PROCÈS-VERBAL

COMMISSION DES TERRAINS ET INSTALLATIONS SPORTIVES

PV n° 8

Réunion 07 mai 2024, 10h00, Astragale DIJON

- **LOUHANS – STADE MARCELLE VAUTRIN – NNI 712630401**

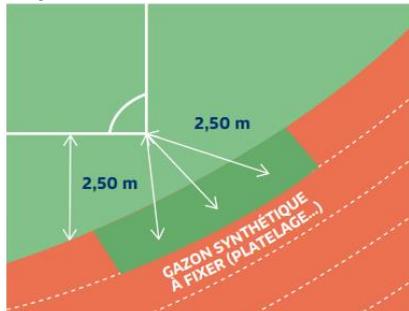
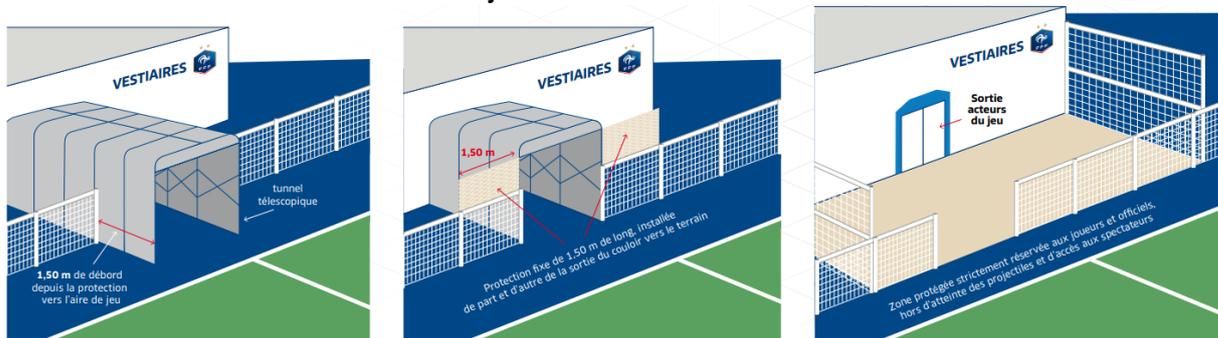
- ✓ Concernant le revêtement en gazon synthétique, la Commission rappelle que les essais relatifs aux exigences des performances sportives de sécurité et de durabilité doivent être réalisés in situ, au plus tard dans les 6 mois suivant la mise en service et ensuite tous les 10 ans à la date anniversaire de cette mise en service.

- ✓ Lors du choix du revêtement en gazon synthétique, il est conseillé de se faire remettre un PV d'identification des différents composants du produit proposé : couche d'amortissement, gazon synthétique, colles, charges de remplissage.

- ✓ Lors de la pose du revêtement en gazon synthétique, il est conseillé de faire réaliser des analyses in situ des différents composants du produit mis en œuvre (y compris HAP si FAFA)

- ✓ Il est conseillé que le terrain soit construit avec une forme en « toit à quatre pans » avec des pentes ne dépassant pas 5mm par mètre afin d'obtenir le même niveau altimétrique sur tout le périmètre du rectangle de l'aire de jeu.

- ✓ La planimétrie du terrain, recommandée en pointe de diamant devant les buts, devra permettre d'obtenir une hauteur constante de 2,44m sous la barre transversale des buts (art 3.1.5)

- ✓ Aucun élément des buts repliables de Foot A8 ne peut empiéter dans la zone de sécurité des 2,50m mesurée à partir de l'extérieur de la ligne de jeu. En position repliée, ces buts devront garantir cette largeur de 2,50m correspondant à la zone de sécurité (art 3.9.1.3)

- ✓ Lorsque l'aire de jeu est entourée par une piste d'athlétisme délimitée par une bordure ou un dalot formant lice, ceux-ci doivent être démontables aux angles de l'aire de jeu afin que soit respectée la zone de sécurité de

2,50m. Le revêtement de la piste d'athlétisme peut être recouvert, dans ces angles par une plaque de gazon synthétique ou similaire délimitant les 2,50m. Dans tous les cas, il n'existe aucune rupture de niveau de l'aire de jeu et la surface doit offrir les mêmes qualités de sol que la zone de sécurité (art 3.6)

- ✓ Hauteur des buts doit être de 2,44m (art 3.9.1.2) et non 2,40m comme sur le plan
- ✓ Liaison vestiaires / aire de jeu est sécurisée et hors d'atteinte du public (article 6.5). Un couloir télescopique doit déborder de 1,50m par rapport à la protection de l'aire de jeu (main courante) en direction de l'aire de jeu. A défaut de prolongation possible, il est mis en place une protection fixe de 1,50m de long, installée de part et d'autre de la sortie du couloir vers l'aire de jeu

- ✓ En configuration football, les fourreaux des poteaux de rugby doivent être protégés par un bouchon recouvert de revêtement synthétique
- ✓ La clôture de l'enceinte sportive (terrain + vestiaires) est obligatoire pour un niveau de T1 à T5 (article 6.3). Cette clôture doit être infranchissable, elle peut être composée d'éléments naturels (rivière, écran végétalisé, etc...). Il sera nécessaire clôturer le côté ouest de l'installation
- ✓ Le tracé football devra être de couleur blanche (Foot A8 bleu) et le tracé de rugby devra être jaune (accord entre les deux fédérations)

La commission, au regard des éléments transmis, transmet le dossier à la CFTIS pour étude.
